柏崎刈羽原子力発電所6号炉 長期施設管理計画認可申請について

2026年2月17日
東京電力ホールディングス株式会社

～変更箇所の凡例～

: 今後の補正申請にて申請書本文の記載を変更させて頂きたい箇所

○技術評価のフロー

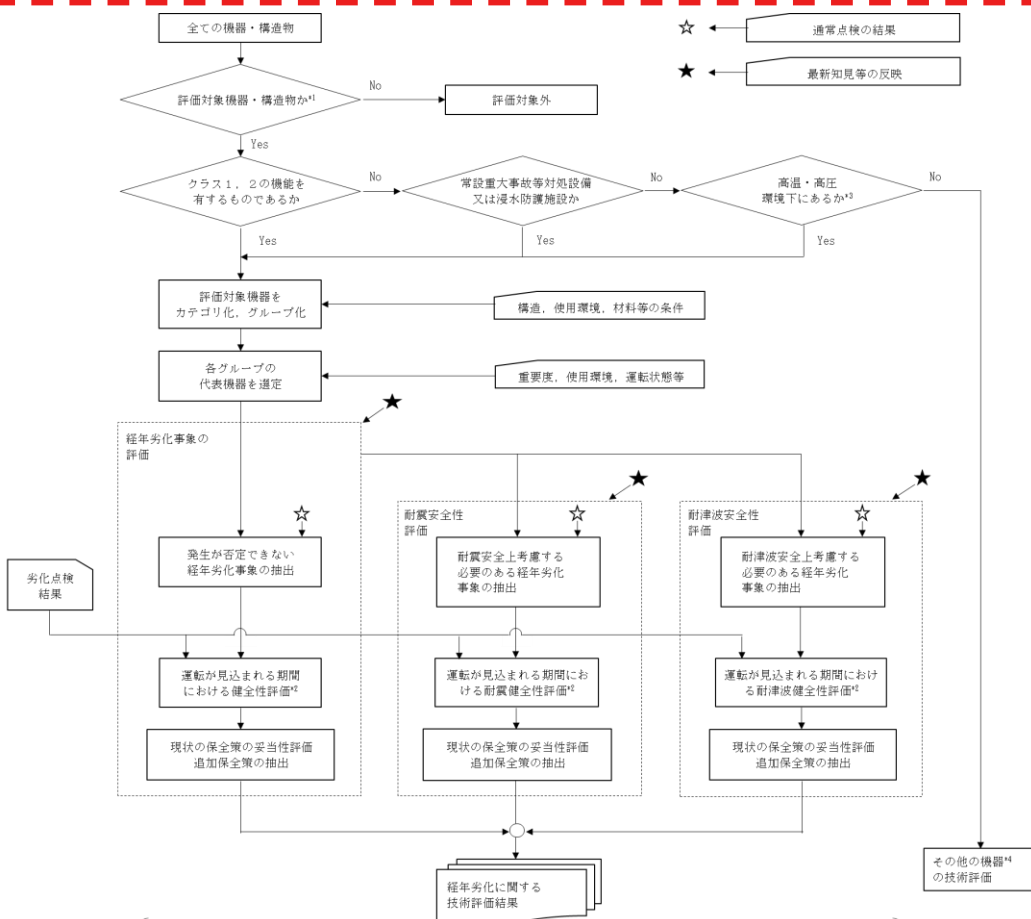
【申請時点からの変更点】
技術評価のフローを審査基準の記載の用語、順番等を踏まえて変更。変更内容について申請書本文へ反映を行う。

既認可プラントとの相違点を抽出及び審査基準との整合確認を実施した結果、申請時の技術評価のフローの記載が既認可プラントと整合していない箇所を確認した。

また技術評価のフローが申請書本文五号に記載の内容とも相違している箇所があることを確認した。

よって相違点について、審査基準に則った記載に変更を実施する。

なお現状申請書本文に記載の対象機器、評価方法については、変更後の技術評価のフローに変更した場合においても申請書記載事項に影響がないことを確認した。

原子炉圧力容器の疲労評価結果

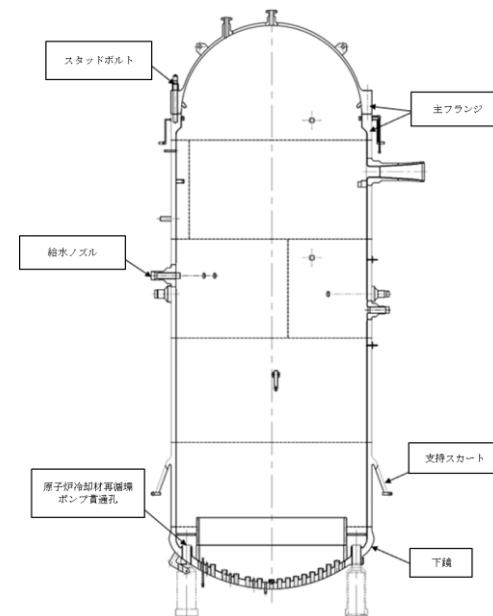
【申請時からの変更予定範囲】

想定過渡回数における裕度を1.5に変更して評価を実施し、評価結果について申請書本文へ反映を行う。

*2：想定過渡回数 = (運転開始～現時点の過渡回数/12.72年) × **1.5** × 32.33年

再評価の結果、疲れ累積係数が1を超える場合は追加保全策の検討を行う。

関連温度移行量の予測値と監視試験結果の関係(熱影響部)

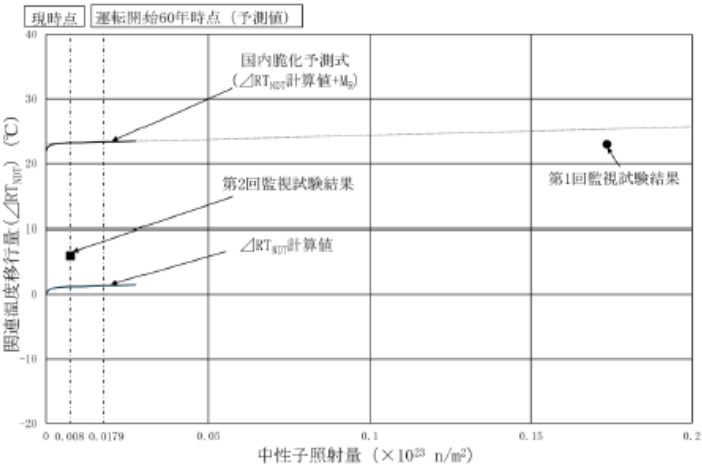
JEAC4201により求めた関連温度移行量の予測値と監視試験結果は、予測式にマージン (M_R) を見込んだものの範囲にあり、監視試験結果による関連温度移行量について特異な脆化は認められない。

【申請時点からの変更点】
記載の適正化。（MR→ M_R ）変更内容について申請書本文へ反映を行う。

技術評価のフローの変更について

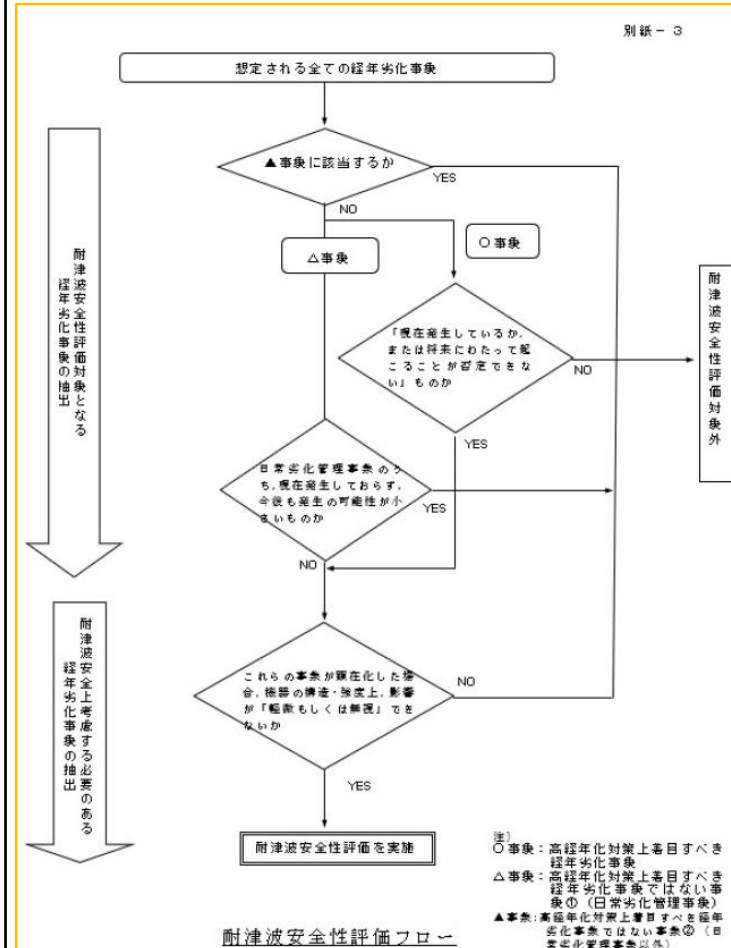
女川2号炉	柏崎刈羽6号炉	結果
申請書 全体フローに記載	別紙-2 <pre> graph TD A[評価対象機器・部位の選定] --> B[機器・部位に想定される経年劣化事象の選定] B --> C{耐震安全性に有意な影響を与える可能性がある経年劣化事象か？} C -- No --> D[経年劣化事象による耐震安全性への影響なし] C -- Yes --> E{発生しているか、または将来にわたって発生が否定できない経年劣化事象か？} E -- No --> D E -- Yes --> F[耐震安全性評価] F --> G[経年劣化事象による耐震安全性への影響の評価] </pre> 耐震安全性評価フロー	耐震安全性評価 女川は全体フローの中に記載 6号炉は別紙-2として記載しているが耐震・耐津波だけ詳細に記載しており、経年劣化事象の評価と記載の情報量に相違があることから全体フローと同様の情報量に修正

技術評価のフローの変更について

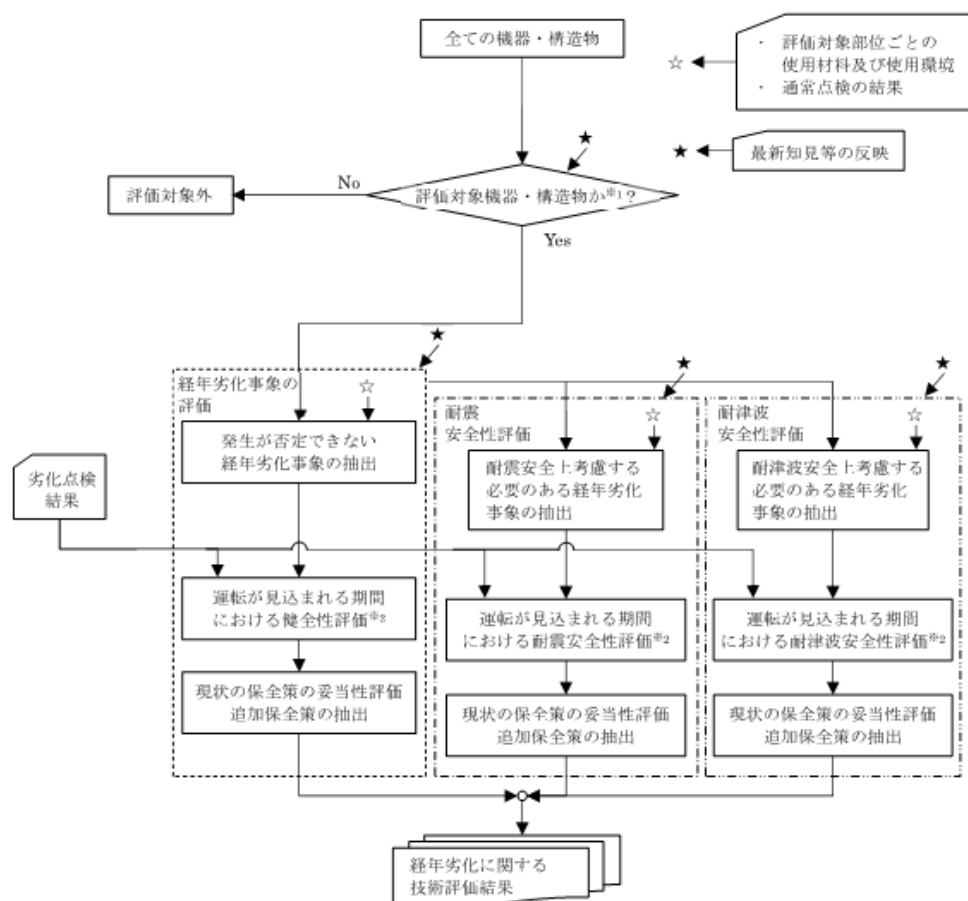
耐震安全性評価
 女川は全体フローの中に記載
 6号炉は別紙-3として記載しているが耐震・耐津波だけ詳細に記載しており、経年劣化事象の評価と記載の情報量に相違があることから全体フローと同様の情報量に修正
